危险货物运输和全球化学品统一分类和标签制度问题专家
委员会第七届会议报告

增编

附件二+

对《关于危险货物运输的建议书：试验和标准手册》第五修订版
(ST/SG/AC.10/11/Rev.5)的修改

图 10.3: 划定第 1 类项别的程序-

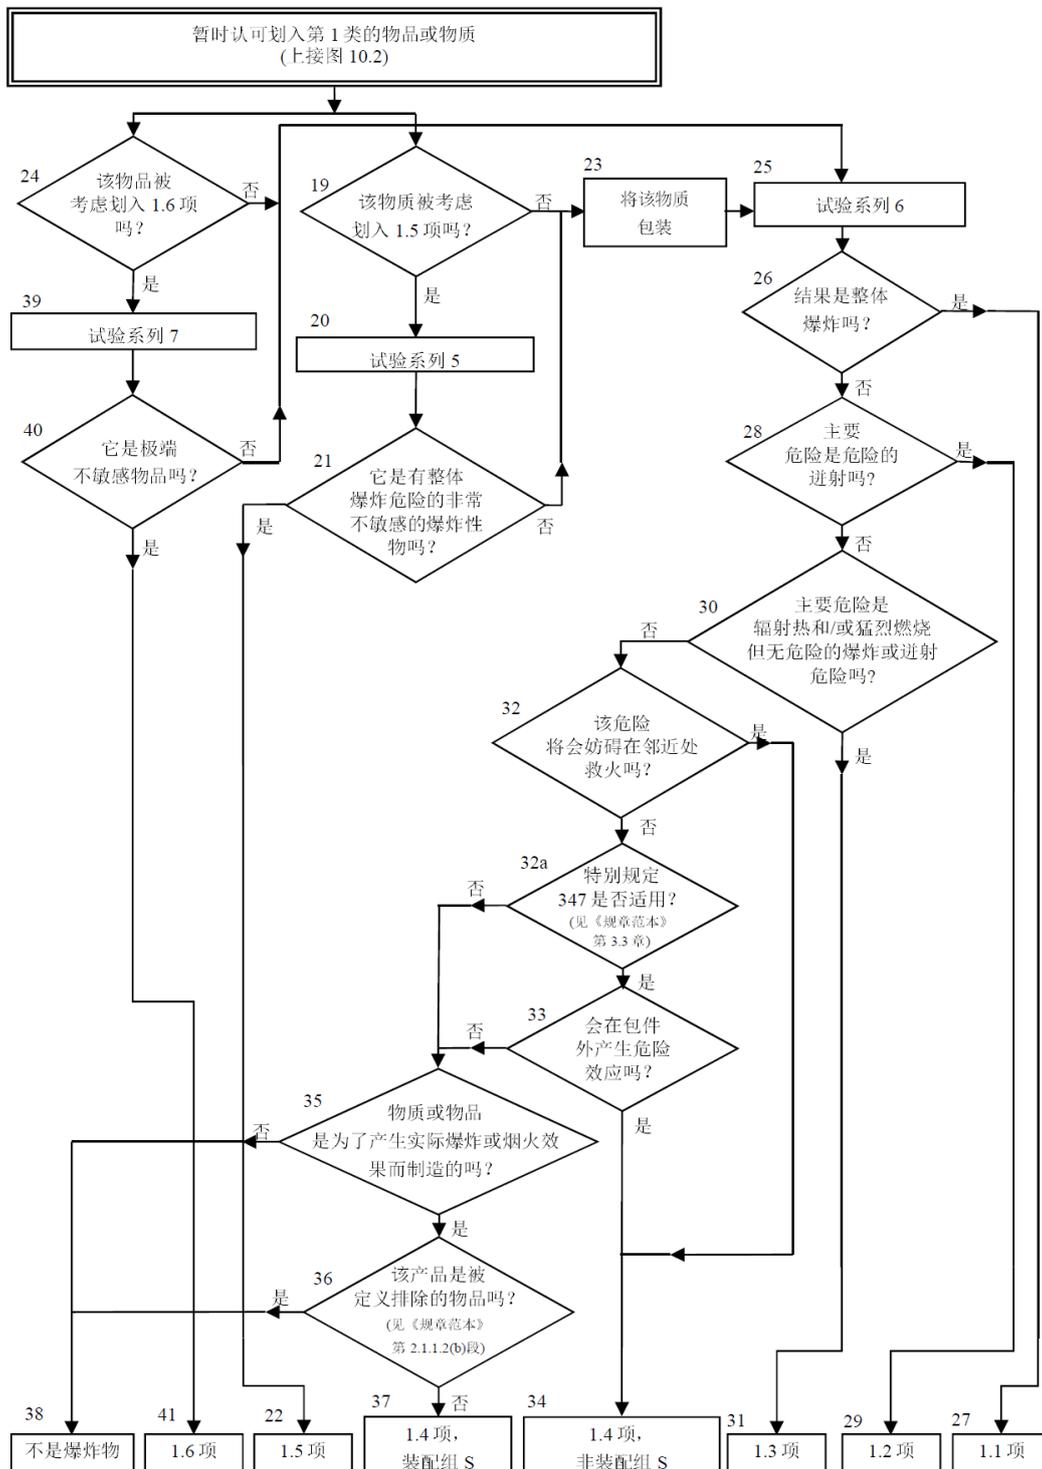
图 10.3 和图 10.9 修改如下：

图 13.4.7.1: MBOM 冲击机

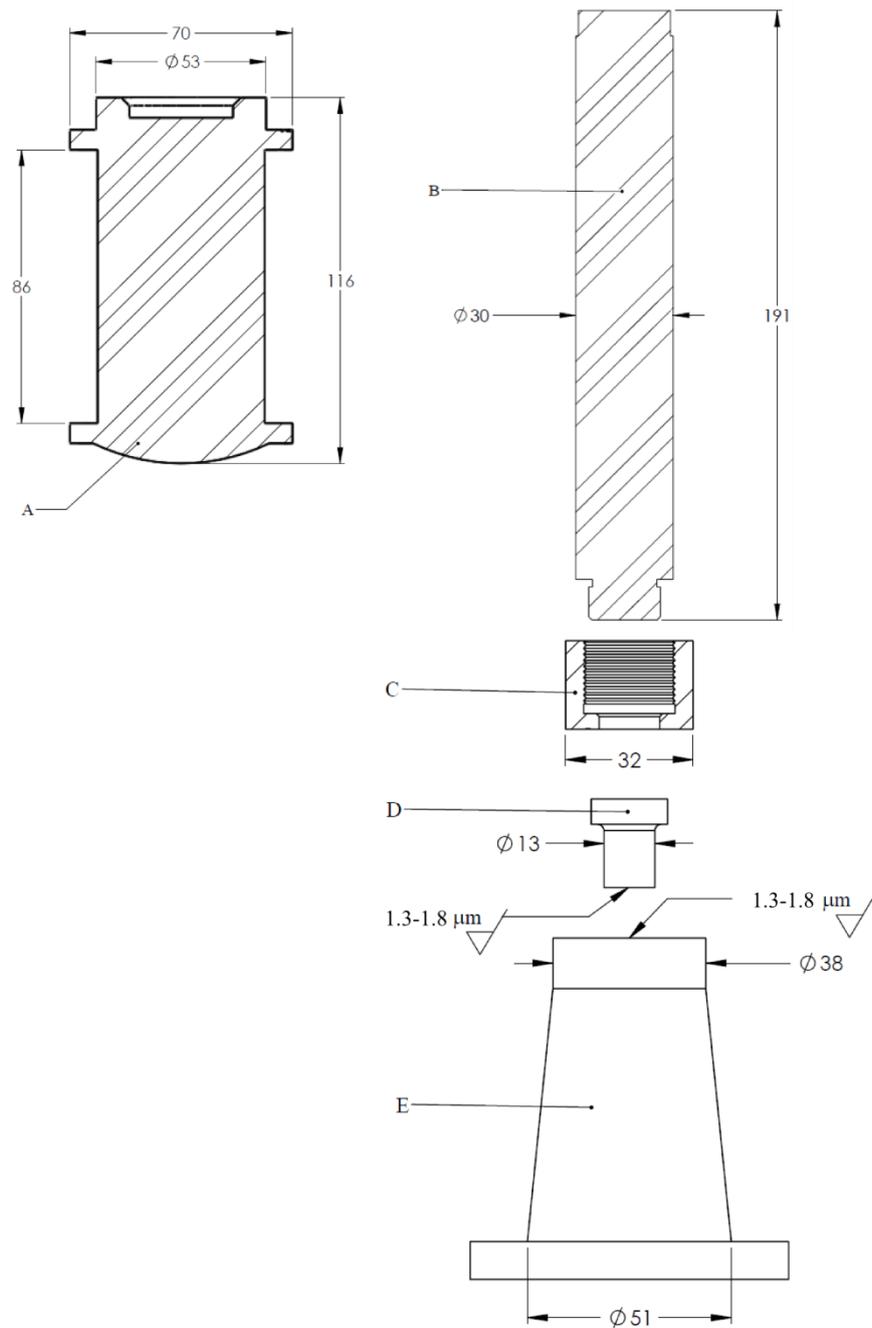
13.4.7.2.1 修改的美国矿务局冲击试验设备的一般设计见图 13.4.7.1。规定部件如下：

一个机械装置，其中包括一个 2.0 千克的落锤、两根落锤导轨、一个落锤固定、抬升和放落机构，以及一个表面糙度为 1.3-1.8 微米、嵌有直径 1.27 厘米钢芯的 1.0 千克中间锤，中间锤停放在样品上，样品置于表面糙度为 1.3-1.8 微米的钢质击砧(冲击面直径 3.8 厘米)上。冲击目标区细部见图 13.4.7.2。

图 13.5.4.1: ABL 摩擦机

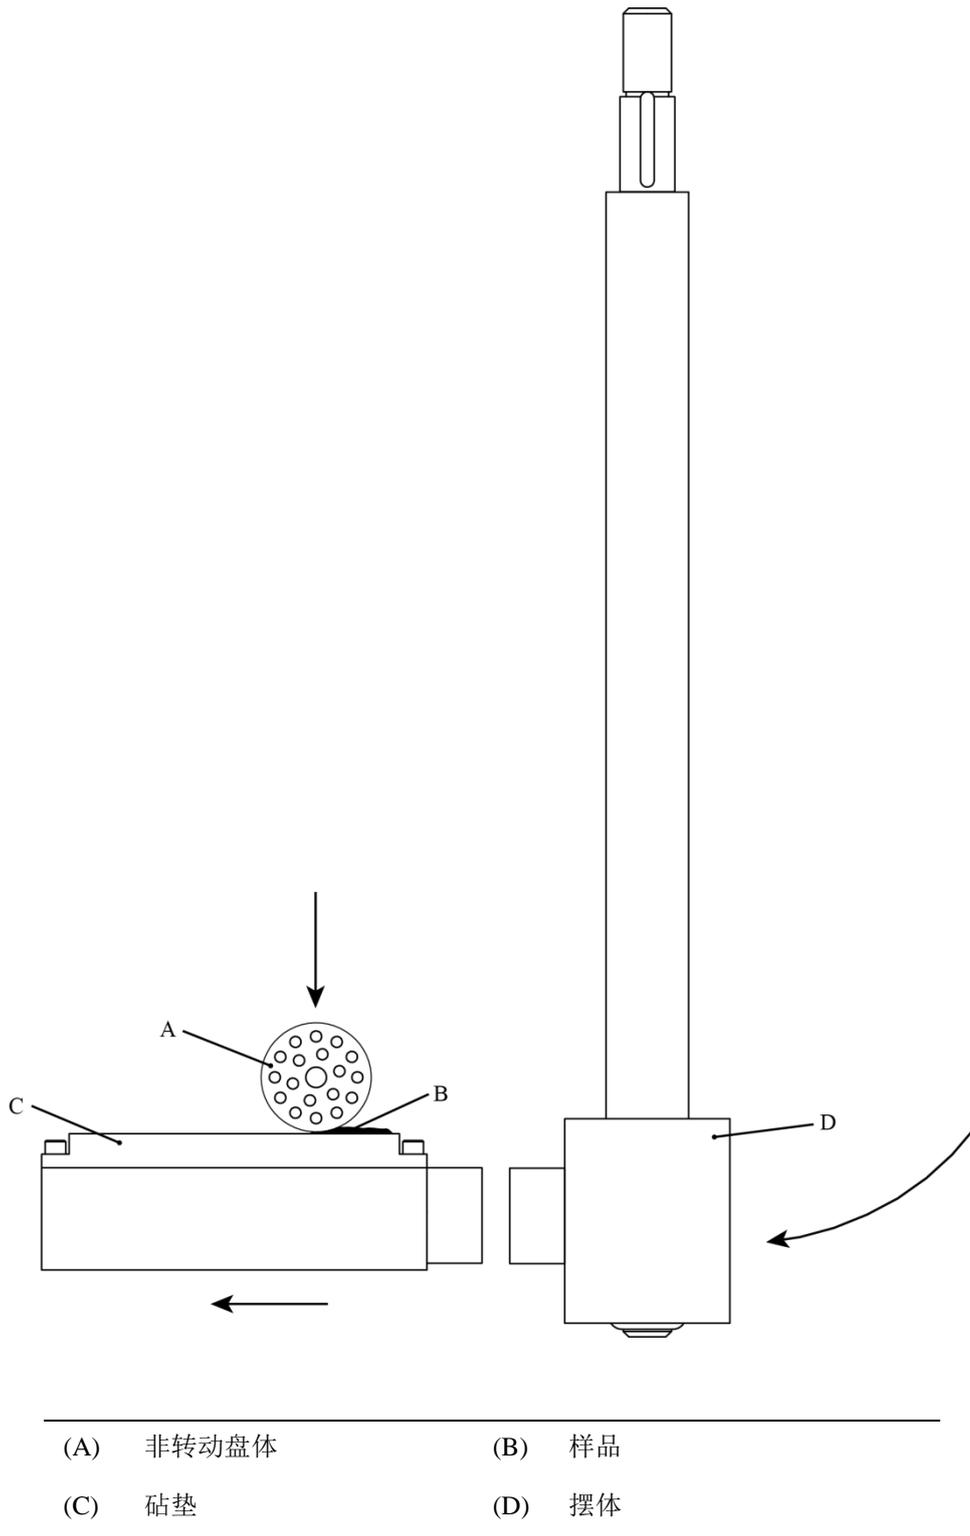
13.5 新增第 13.5.4 小节如下：

图 13.6.2.1: SBAT 加热炉

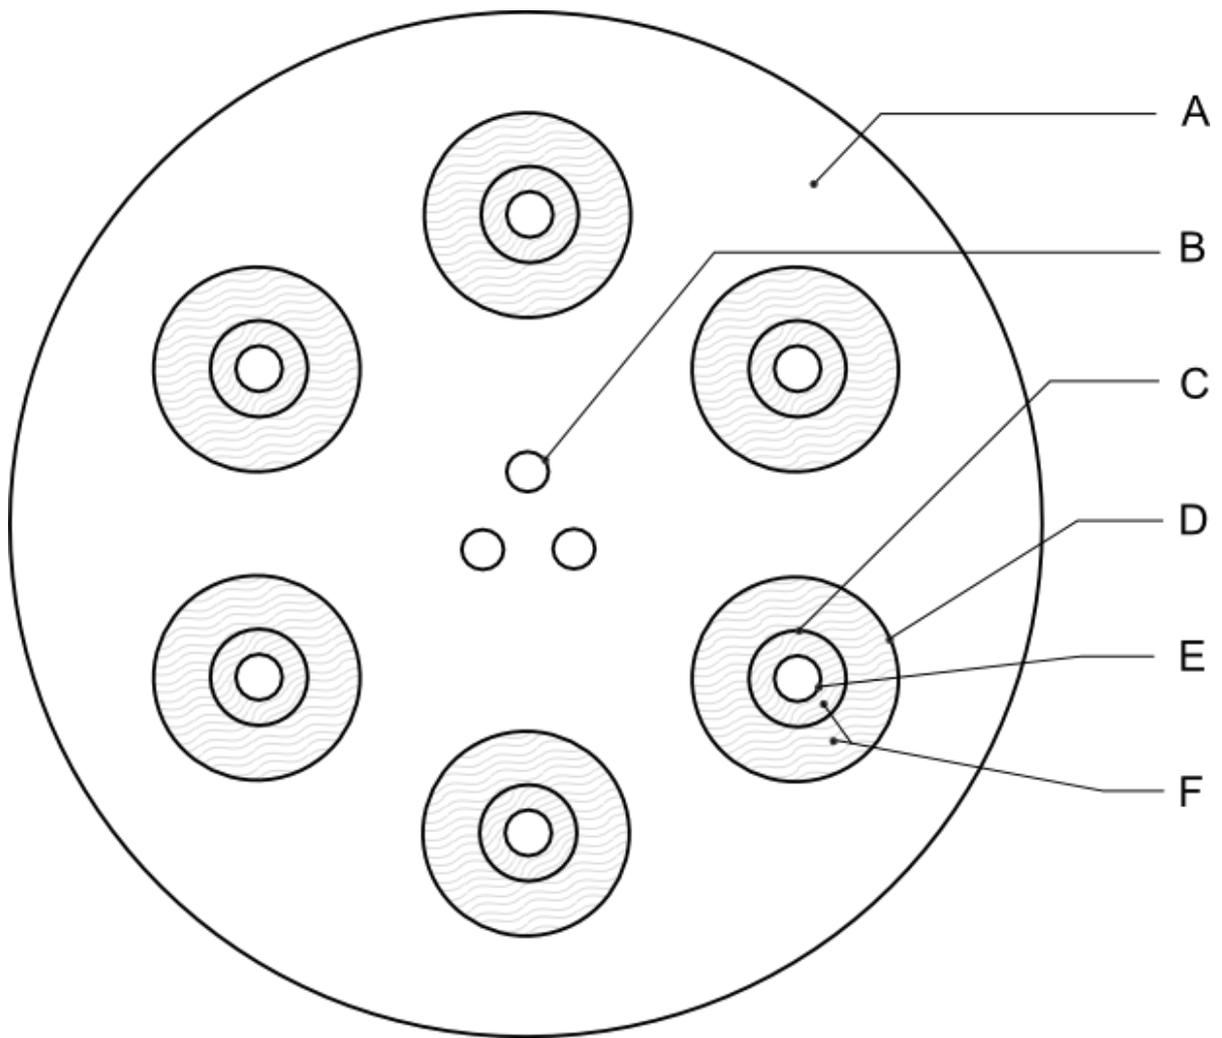
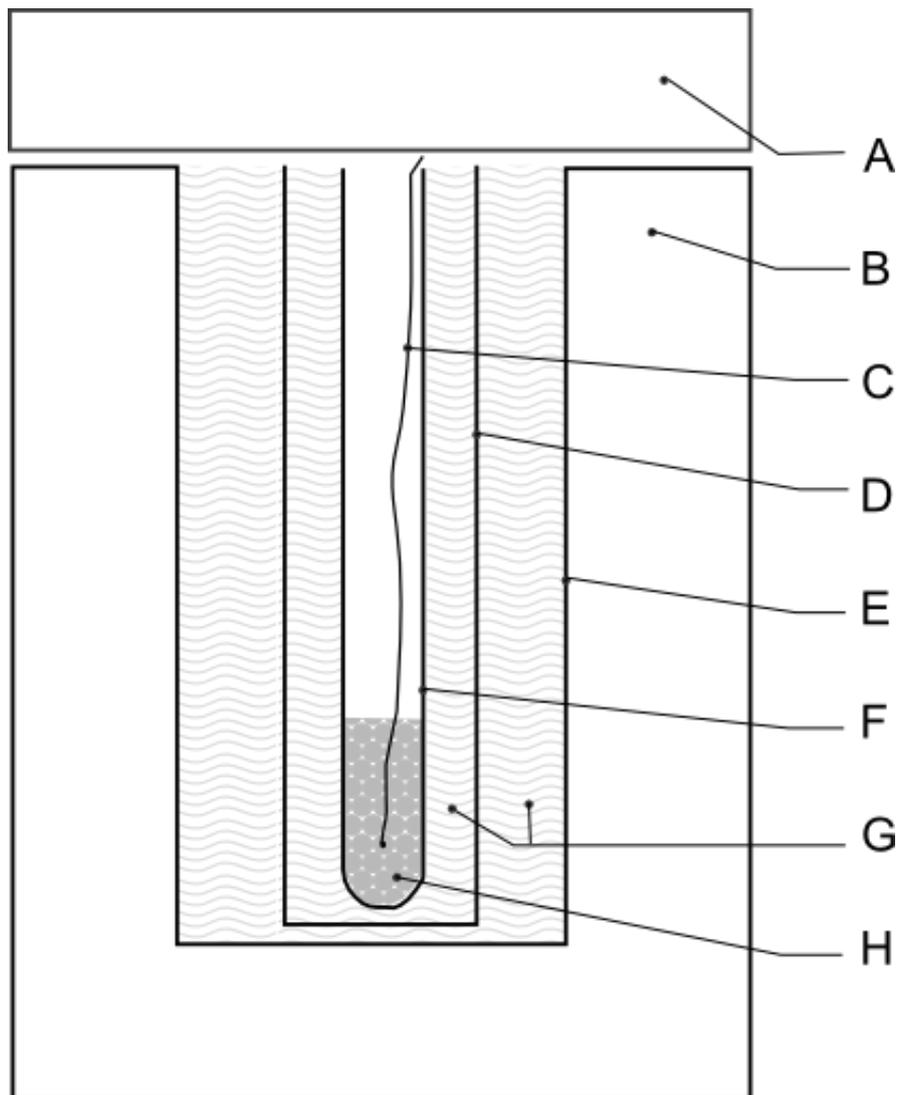
13.6 新增第 13.6.2 节如下：

18.5,图 18.5.1.1 将图 18.5.1.1 改为下图，标注文字改为以下文字(图的标题不变)：

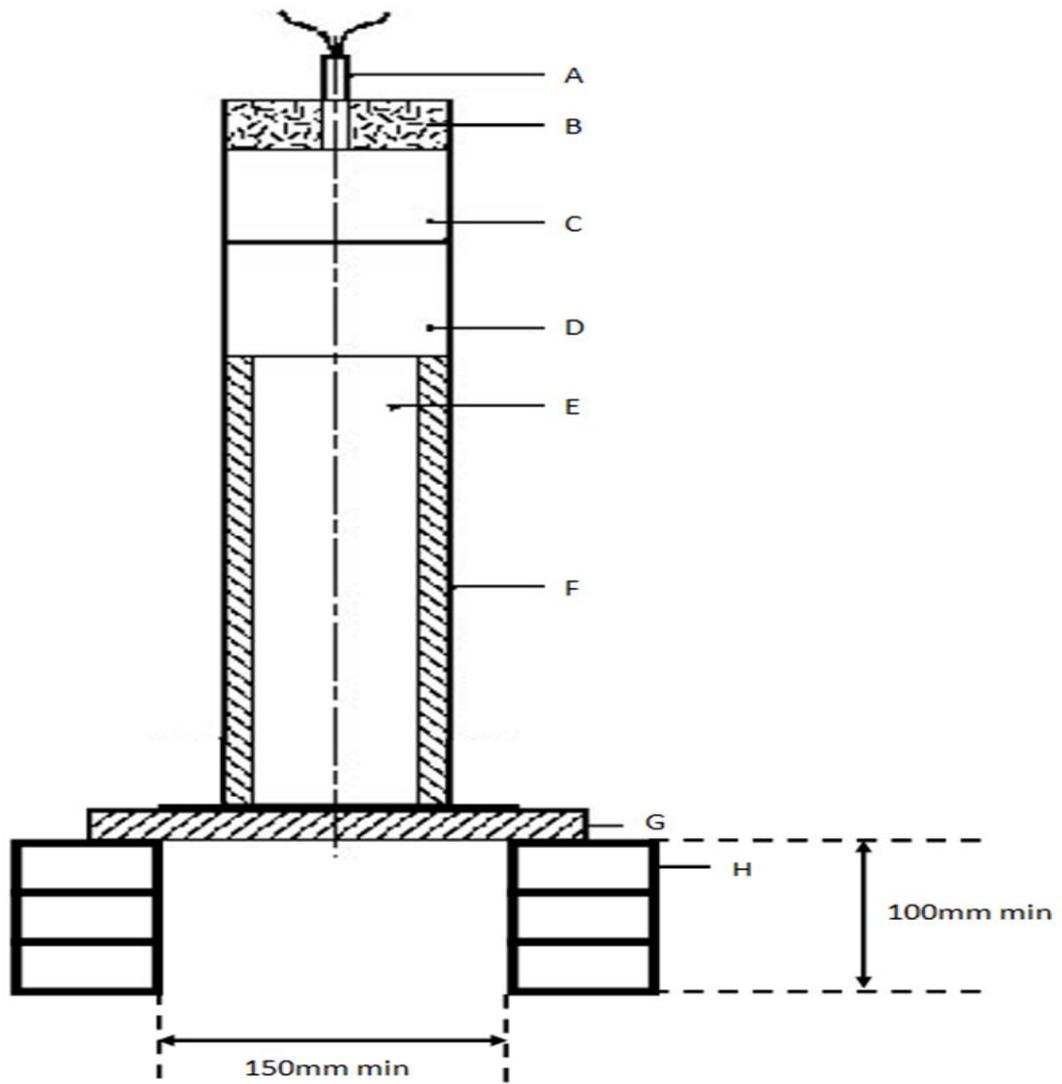
“18.5.1.3.1 如图 18.5.1.1 所示，雷管、传爆装药、有机玻璃隔离材料和受体装药同轴排列在验证板的中央上方。管底用单层布质粘带或作用相同的材料封住样品物质，在将样品物质装入管内时要仔细注意避免样品内部或样品与管壁之间形成空隙。样品表面应与管口齐平。应仔细注意确保雷管、传爆装药、有机玻璃柱体和受体装药之间接触良好。样品物质的温度应与环境温度相同。承托雷管、传爆装药、有机玻璃柱体和钢管的木块牢靠固定(如：每个接合部使用一截粘带固定)。”

“18.5.1.3.2 包括验证板在内的整个装置架离地面，地面与验证板底面之间至少有 100 毫米的空隙，验证板只沿两边用木块或作用相同的材料支撑，如图 18.5.1.1 所示。木块的放置必须确保验证板上钢管位置下方存在一个明显的空隙。为了帮助收集验证板的残余，整个装置应保持垂直(如：使用酒精水准仪检查)。”。

(A) 雷管	(B) 雷管木托	(C) 传爆装药
(D) 有机玻璃隔离材料	(E) 试验物质	(F) 钢管
(G) 验证板	(H) 木块

图 18.6.1.1: 试验钢管组件

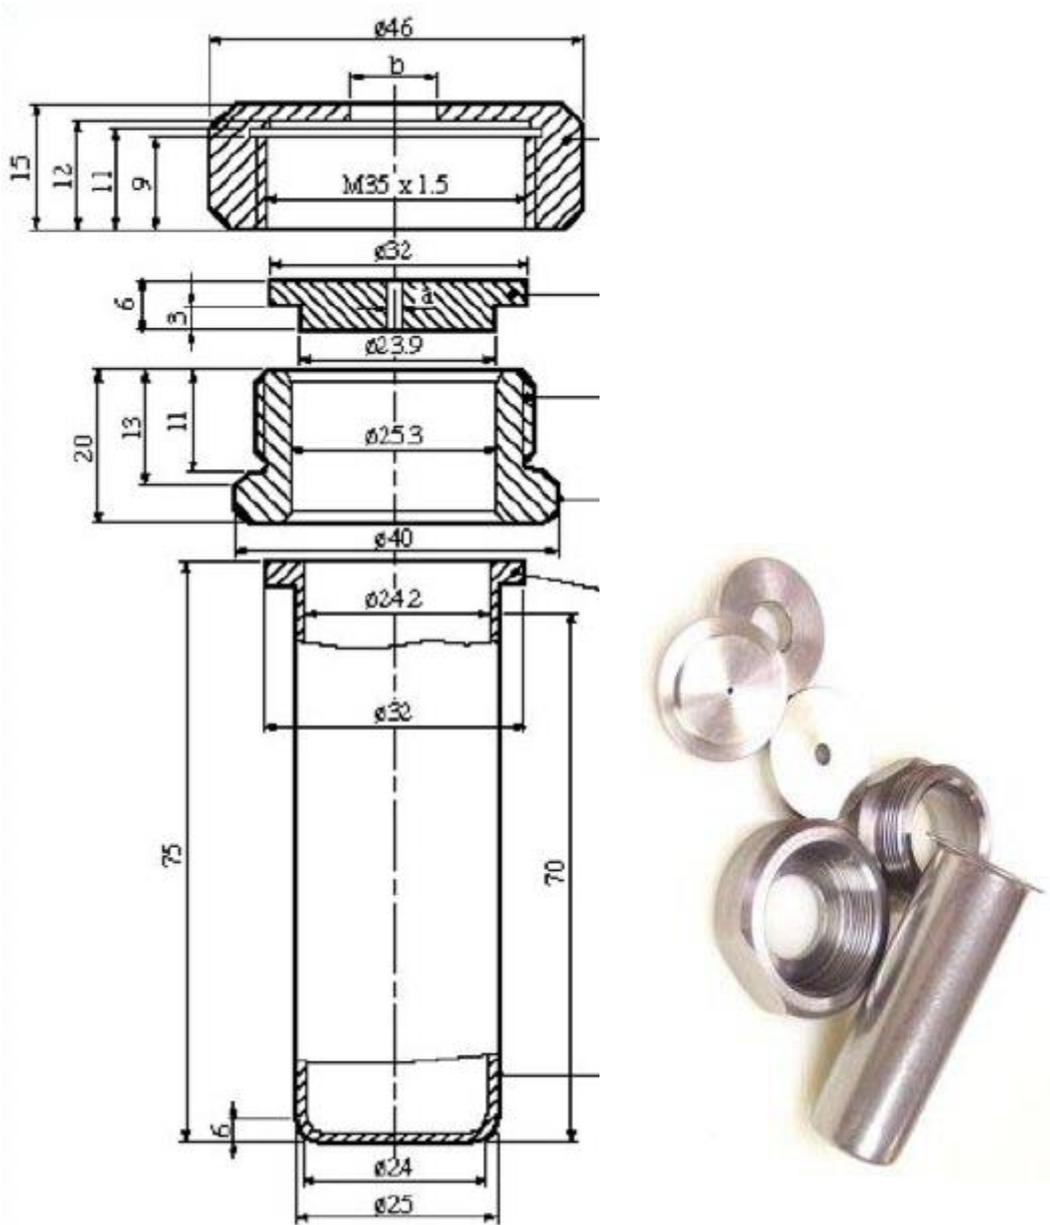
图 18.6.1.1 和 18.6.1.2 分别改为以下两图：

图 38.3.4.1：小电池组(12.0 千克以下)最低限度最大加速度与质量的关系

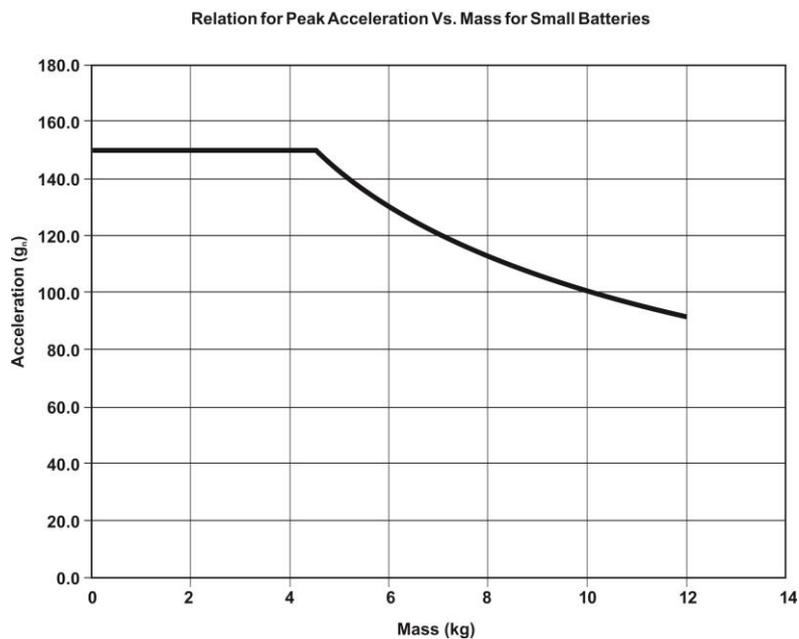
最低限度最大加速度与质量的关系，小电池组见图 1,大电池组见图 2。

图 51.4.1: 作为时间函数的辐射量的计量

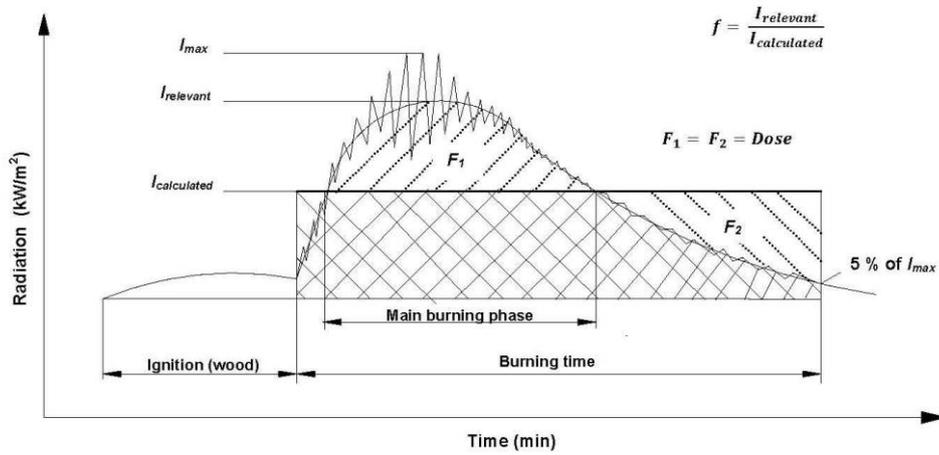
- (a) 起火点界定为检测到物质或混合物反应的瞬间。止火点的特征是(火引起的)辐射水平 I 下降到小于最高水平(I_{max})的 5%(见图 51.4.1);
- (b) 如有残余物或燃烧材料,其效应应计入等式;
- (c) 燃烧时间 t 为起火点开始到止火点为止的时段;
- (d) 每份试验量 m [千克]及其对应燃烧时间 t [分]的燃烧速率 A [千克/分]的计算取下式:
